## OPINIA TECHNICZNA

Dot.: opinii w zakresie związanym z bezpieczeństwem ewakuacji w zakresie możliwości montażu bramek z kontrolą dostępu w siedzibie PAP przy ul. Brackiej 6/8 w Warszawie

Projekt:  
**OPINIA**  
W ZAKRESIE OCHRONY PRZECIWPOŻAROWEJ

Budynek:  
**BUDYNEK BIUROWY**  
ul. Bracka 6/8  
00-502 Warszawa

Rysunek:  
Rzut parteru - wejście główne

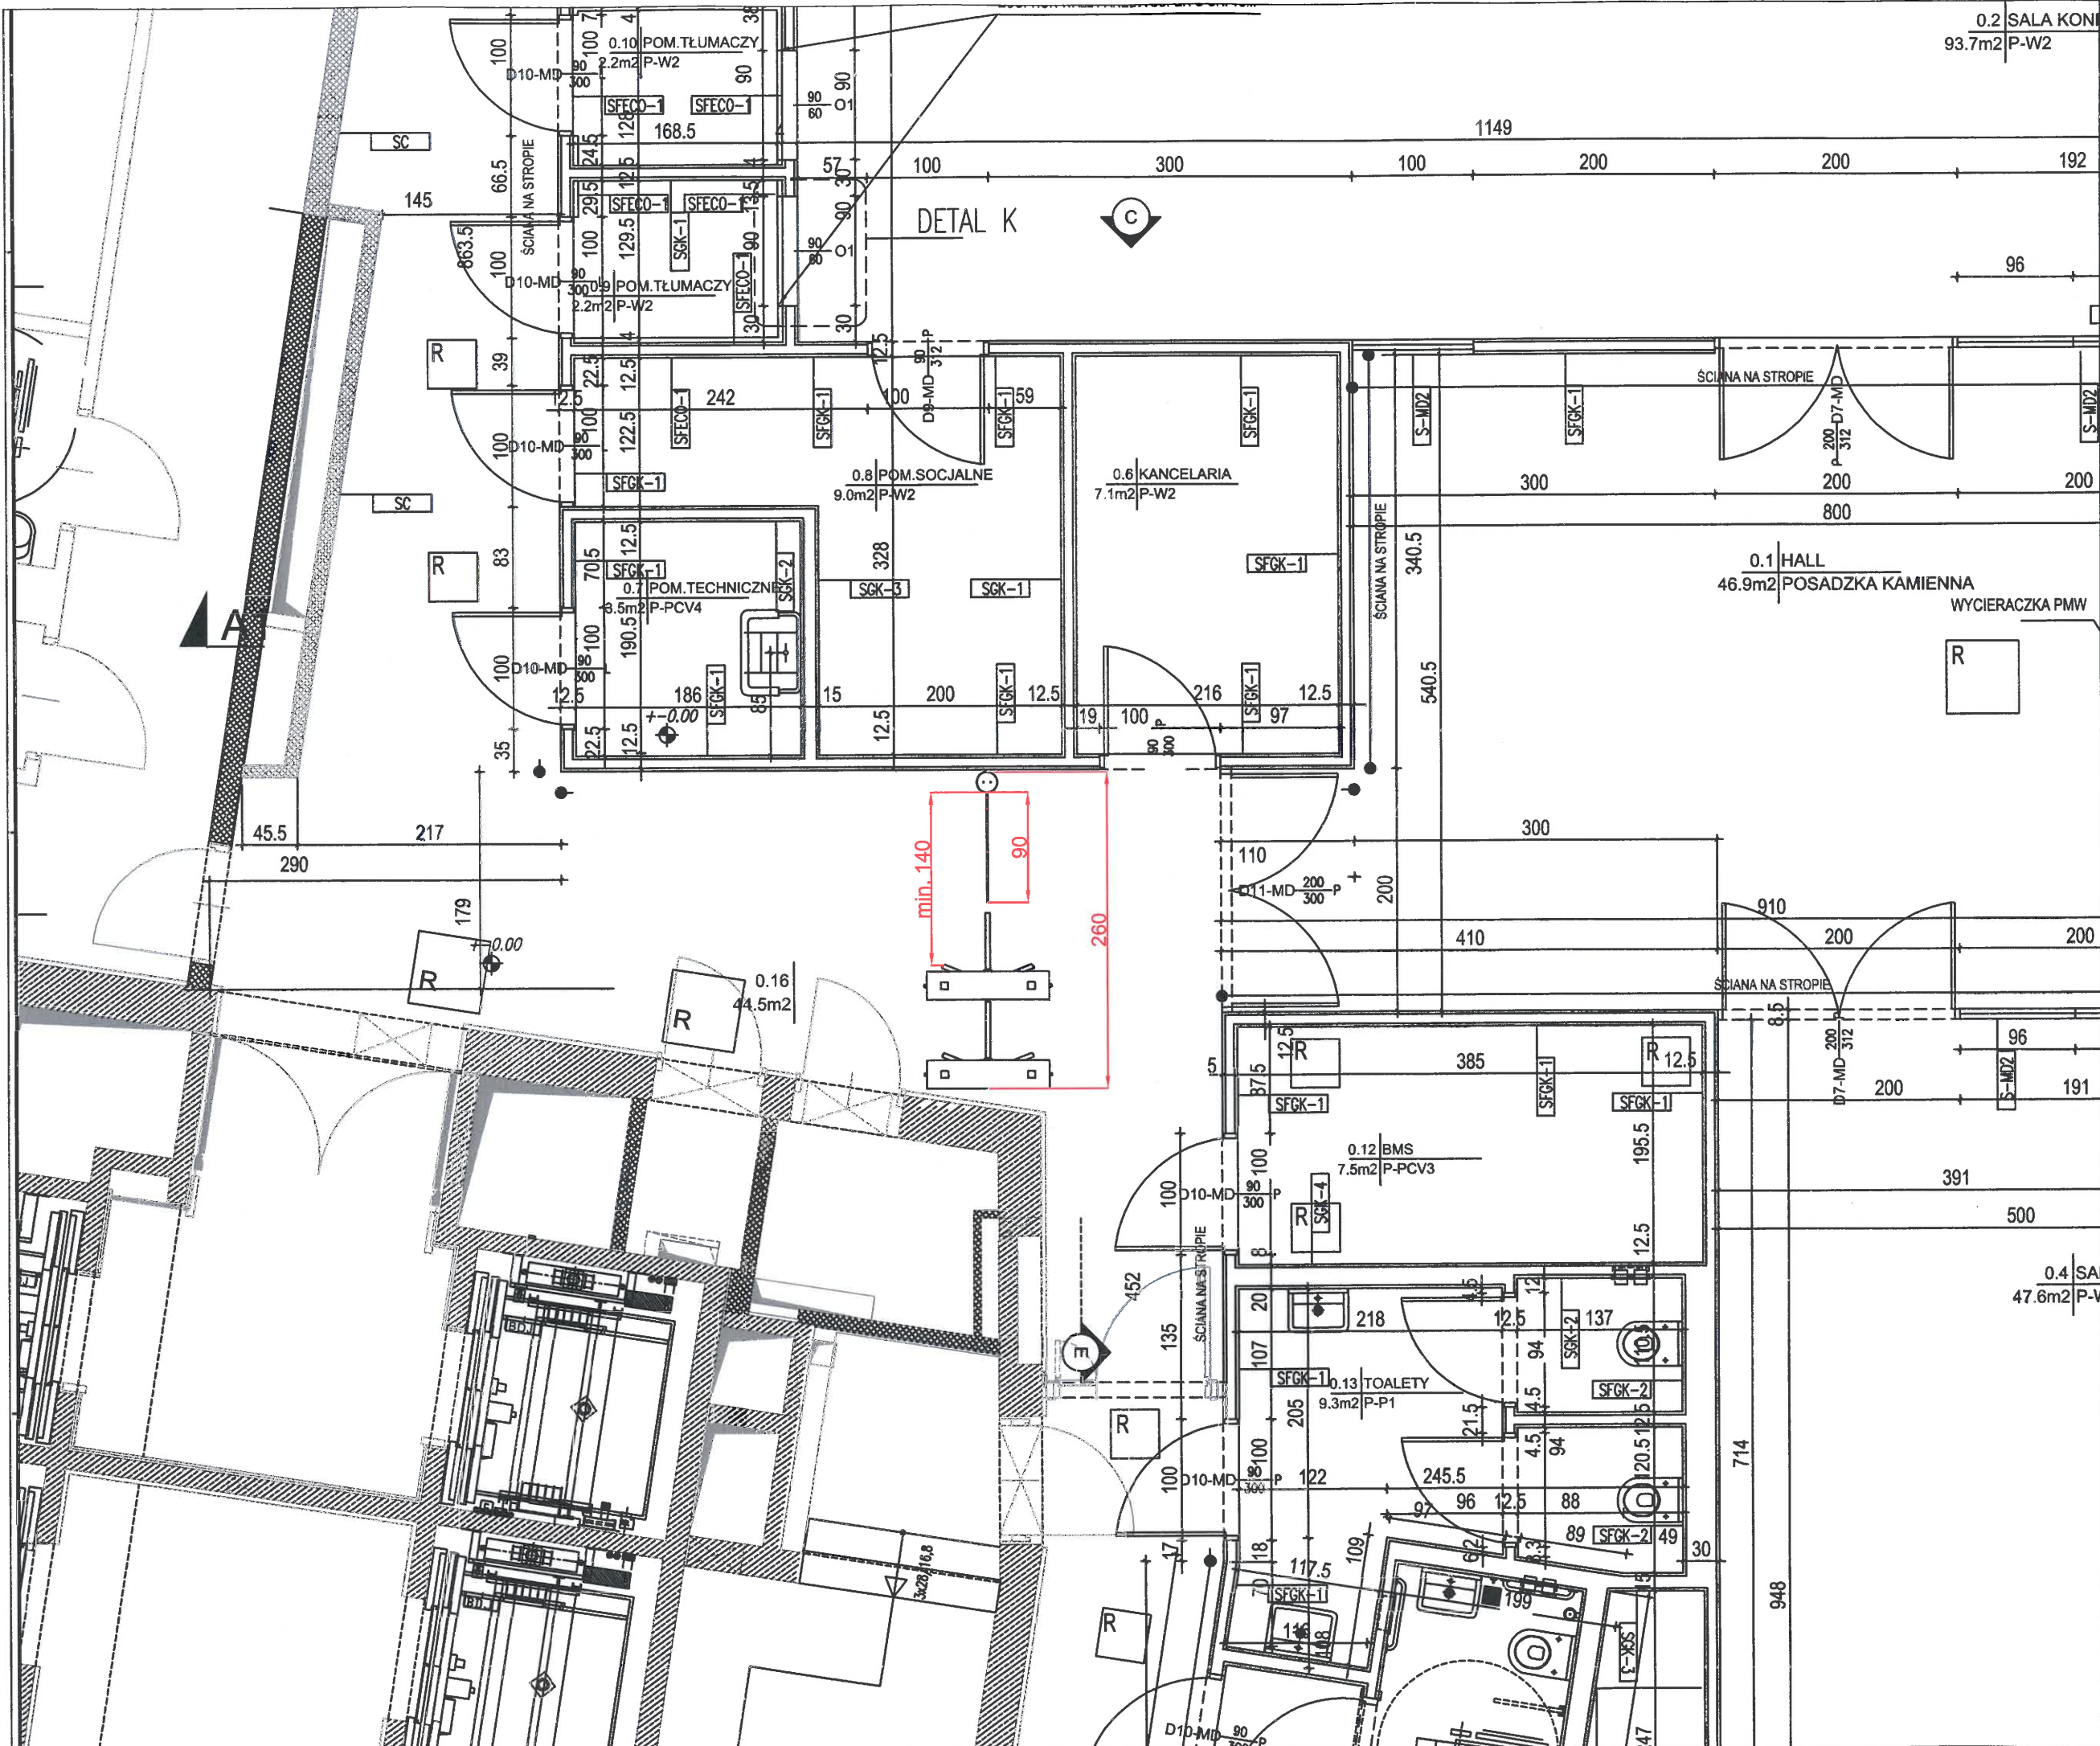
- automatyczne zwalnianie systemu kontroli dostępu w zakresie niezbędnym do przeprowadzenia ewakuacji z budynku (opad ramion tripodów, pełne otwarcie bramek uchylnych) w wyniku alarmu II stopnia z systemu SSP w budynku oraz zdalnie z pomieszczenia ochrony

- zwalnianie systemu kontroli dostępu w zakresie niezbędnym do przeprowadzenia ewakuacji z budynku (opad ramion tripodów, pełne otwarcie bramek uchylnych) w wyniku użycia przycisku ewakuacyjnego zlokalizowanego w bezpośrednim sąsiedztwie bramek systemu kontroli dostępu

- zapewnienie, po zwolnieniu systemu kontroli dostępu, o którym mowa powyżej,
  - szerokości w świetle drogi ewakuacyjnej co najmniej 1,4m w obszarze dróg ewakuacyjnych na parterze oraz

- brak kolizji z drzwiami wykorzystywanymi do ewakuacji
- spełnić dodatkowe wymagania wynikające z ewentualnych odstępstw i/lub ekspertyz dla przedmiotowego budynku (nie udostępniono na potrzeby opracowania niniejszej opinii)

Szkic bramek w piwnicy

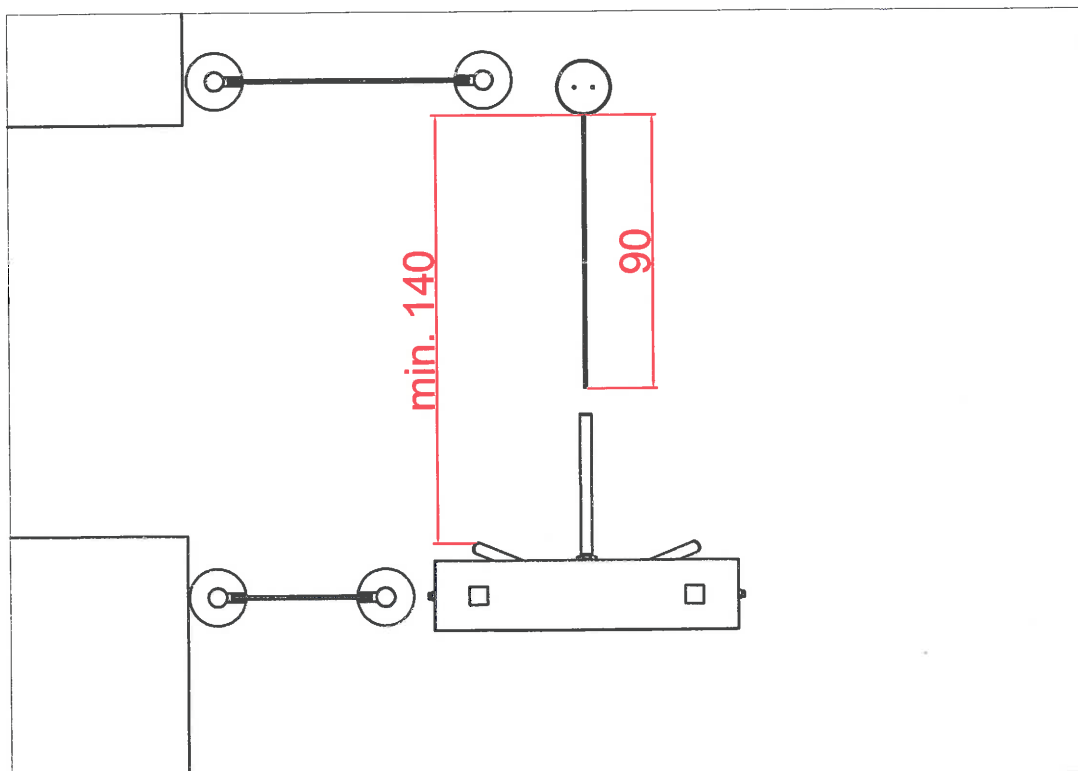
- szerokości w świetle przejścia ewakuacyjnego w garażu co najmniej 1,4m (powyższe uwzględnia dodatkowo umożliwienie transportu wewnętrznego elementów gabarytowych)
